MATERIALE				TRATTAMENTO	
MATERIALE				trattamento	
PROGETTISTA				Scala vista	
DATA CREAZIONE				SOSTITUITO DA:	
CLIENTE				REVISIONE	
SOCIETÀ				NUMERO PARTE	
TITOLO				*2-B4-106-C-314*	
DESCRIZIONE

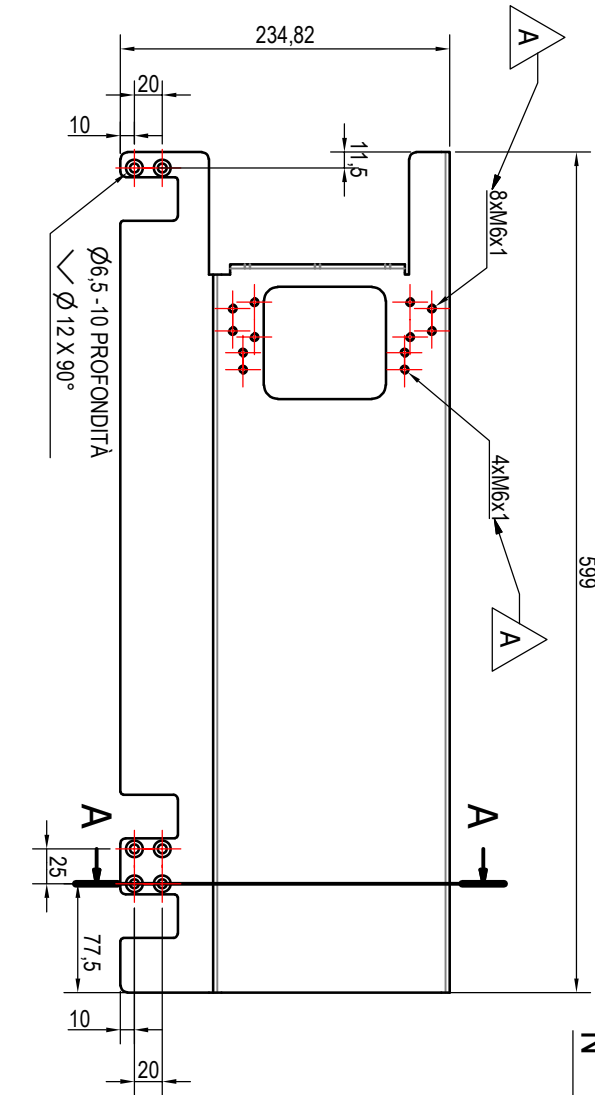
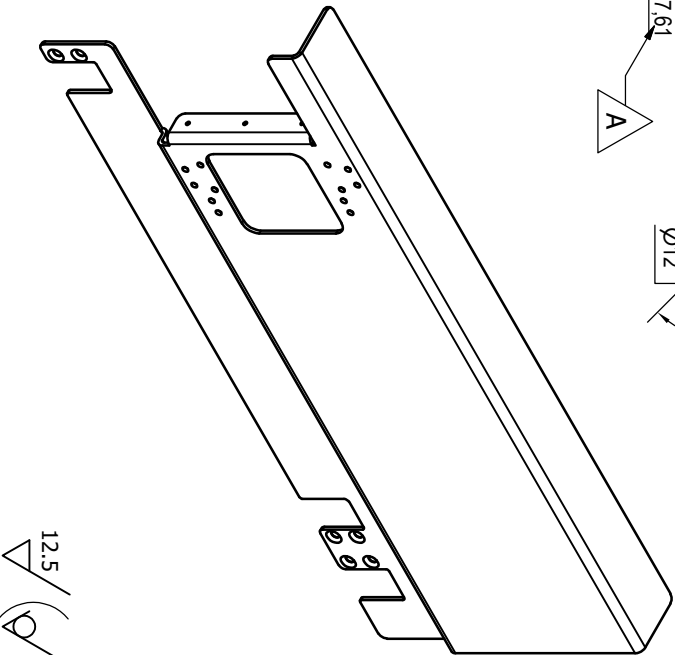
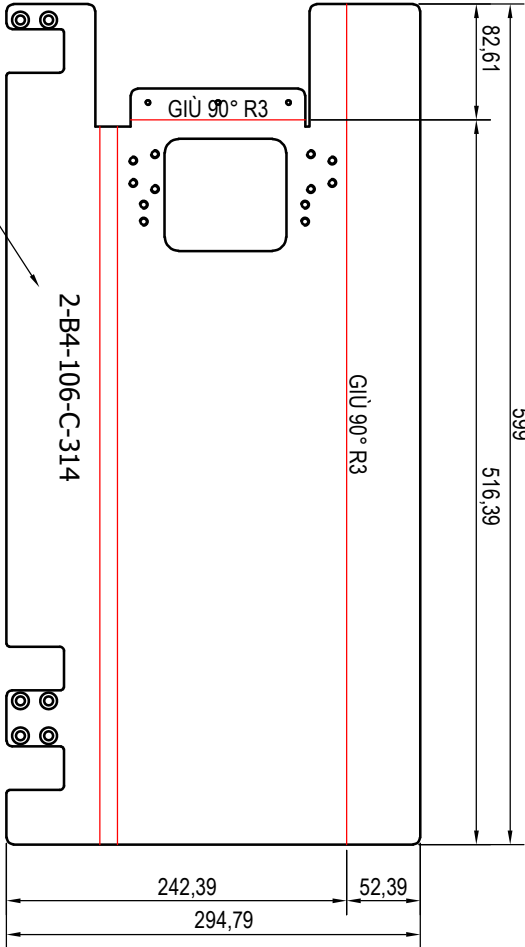
CRONOLOGIA REVISIONI			
REV	DESCRIZIONE	DATA	VER
A	AUMENTATA LARGHEZZA PIEGA. ERA 12,61	09/11/2021	AC
A	RIMOSSO 4 FORI M6, AGGIUNTO 8 FORI M6	25/05/2022	DC
